Acuerdo 2056 Por el cual se aprueba la incorporación del cambio en los límites de generación y absorción de potencia reactiva de las unidades 1, 2 y 3 de la central Playas

Acuerdo Número: 2056	Fecha de expedición: 6 Noviembre, 2025	Fecha de entrada en vigencia: 12 Noviembre, 2025
--------------------------------	--	--

CURVA DE CARGA NUEVA

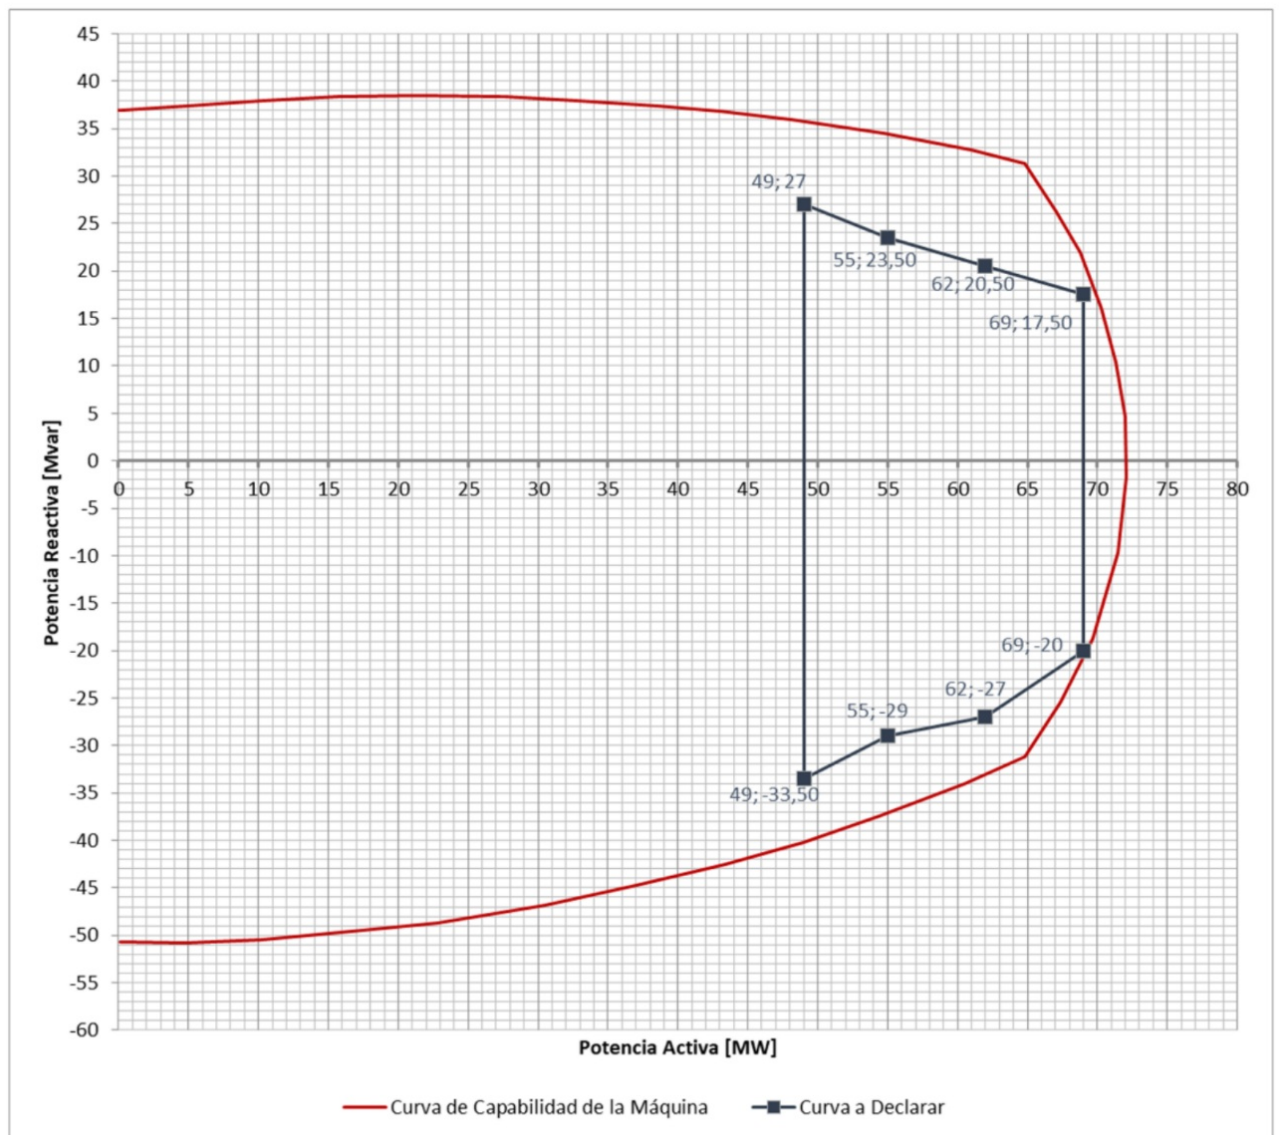
Aprobar la declaración de una nueva curva operativa de carga de la unidad 1 de la central Playas, en la que se define la capacidad para entrega y absorción de potencia reactiva de las plantas en función de la potencia activa generada, como se presenta a continuación:

Unidad	Parámetro para modificar	P Anterior [MW]	Q Anterior [MVar]	P Nuevo [MW]	Q Nuevo [MVar]
PLAYAS 1	Capacidad de Absorción de Reactivos	69	20	69	20
		62	27	62	27
		55	29	55	29
		N/A	N/A	49	33,50
	Capacidad de Generación de Reactivos	69	17,50	69	17,50
		62	20,50	62	20,50
		55	23,50	55	23,50
		N/A	N/A	49	27

Unidad 2 de la central Playas

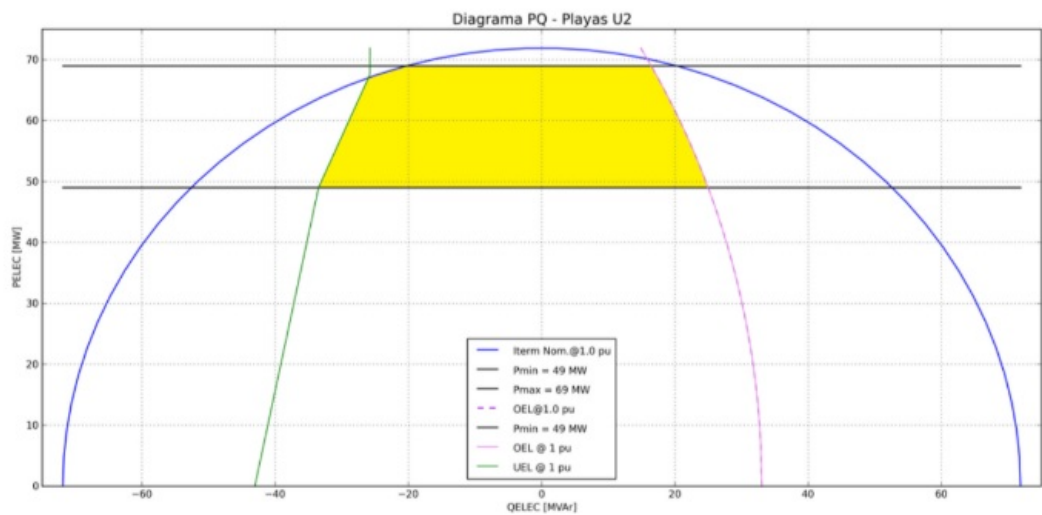
Aprobar la declaración de una nueva curva operativa de carga de las unidades 2 y 3 de la central Playas, en la que se define la capacidad para entrega y absorción de potencia reactiva de las plantas en función de la potencia activa generada, como se presenta a continuación:

Unidad	Parámetro para modificar	P Anterior [MW]	Q Anterior [MVar]	P Nuevo [MW]	Q Nuevo [MVar]
Playas 2	Capacidad de Absorción de Reactivos	69	20	69	19
		62	27	60	29
		55	29	49	33,5
	Capacidad de Generación de Reactivos	69	20	69	16
		62	24	60	20,5
		55	26	49	26
Playas 3	Capacidad de Absorción de Reactivos	69	20	69	19
		62	27	60	29
		55	29	49	33,5
	Capacidad de Generación de Reactivos	69	20	69	16
		62	25	60	20,5
		55	27	49	26
